Odpowiedzi na zapytania wykonawców oraz zmiana treści SWZ

Dotyczy: *postępowania przetargowego prowadzonego w trybie podstawowym na podstawie art. 275 pkt. 1 pn.: „Budowa budynku szkoleniowo – edukacyjnego wraz z niezbędną infrastrukturą techniczną i komunikacyjną w Łówczy”*

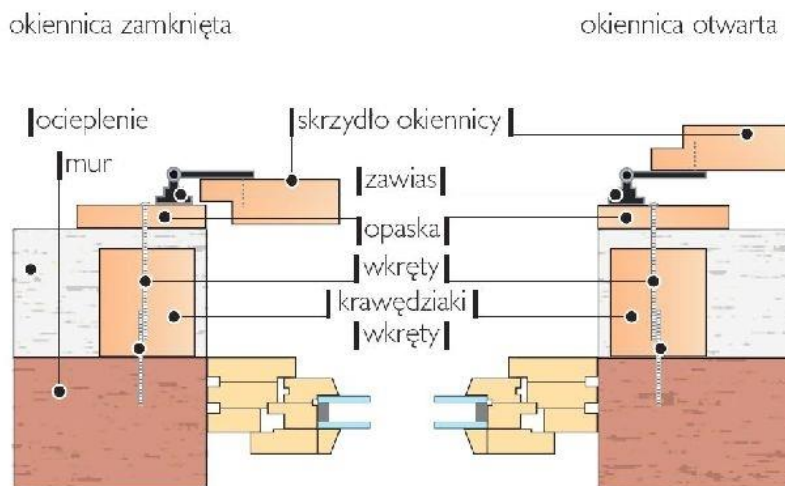
Przedmiar pozycja 82. Okiennice, brak jednej okiennicy na oknach i ze względu na ścianę dwuwarstwową ocieploną wełna Proszę o przedstawienie technologii montażu okiennic do ściany nie ingerując w konstrukcję okien.

Wg. przykładu w załączniku: montaż zawiasów na opasce przekręconych na wkrętach do ściany (konstrukcji nośnej).
